徳本砕石工業株式会社 採石場拡張事業 環境影響評価準備書

審査部会における意見概要、事業者の見解及び部会報告(案)

図 処理施設及びその配置

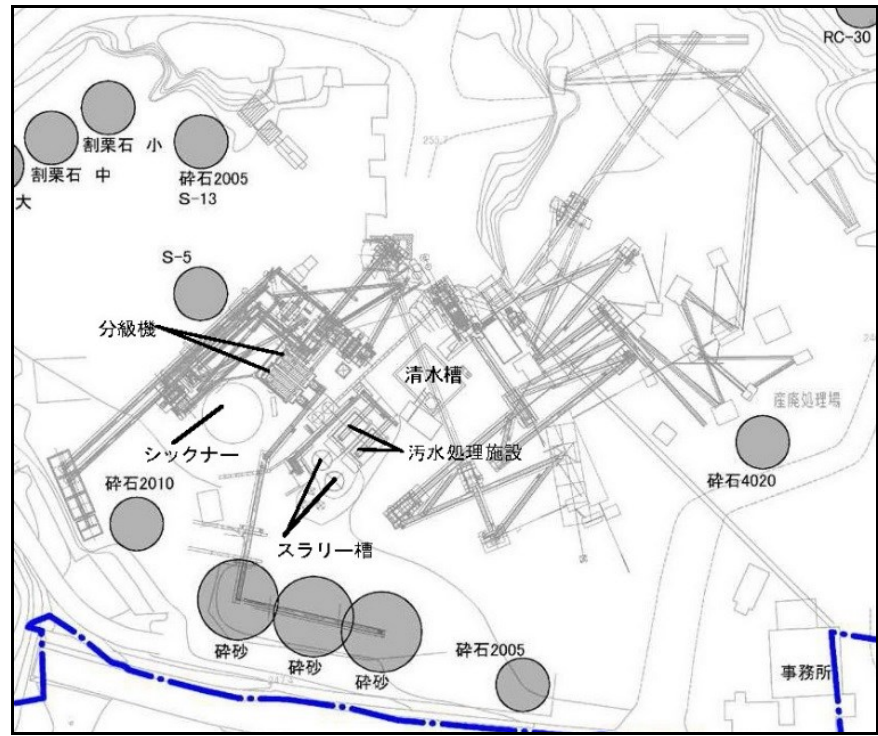
番号	意見者	該当頁	意見	事業者見解	部会報告 (案)
1	山田委員	準備書 p. 16~p. 30 製品生産工程と計画、排水処理計画	砕砂の洗浄方法、および洗浄後の汚水の処理方法が明らかにされていない。P. 34 に「採石洗浄水処理施設 (水洗式分別施設)」とあるが、どのような施設か、また「採石技術指導基準書に基づき脱水ケーキを措置」とあるが、それを具体的に示してほしい。	水処理施設及びその配置を下図に示します。

p22 の図 2-2-11、p23 の 図 2-2-12 における⑨ハスラー(3次破碎機)以降工程は、清水槽の水を洗浄水として使用しながら破碎、ふるい及び整粒を行っていきます。

これらの破碎、選別、洗浄工程で出た濁水は分級機に送られ、さらに砕砂と濁水に分けられます。その後、濁水はシックナー（沈降槽）へ移送され、その上澄み水は清水槽に貯められ、再び洗浄水（循環水）として再利用します。

一方、シックナーで沈殿された泥類はスラリー（攪拌）槽へ移送され、汚水処理施設でフィルタープレス（脱水機）によって脱水され、脱水ケーキとなります。ここで出てきた水は、清水槽に貯められ、洗浄水（循環水）として再利用するシステムとなっています。

「採石技術指導基準書(平成 15 年版)経済産業省資源エネルギー庁」に示された安定化するための措置としては、シックナー、フィルタープレス等の水洗施設による脱水、必要に応じた凝集剤の使用及び脱水ケーキの強度向上に必要な方法が示されています。脱水ケーキの強度向上に必要な方法とは、排水性のよい廃土若しくは廃石と適量混合又は石灰等改良材を適量添加し混合する、または、サンドイッチ工法とすることにより必要とされる物性を満たすように調整する方法です。
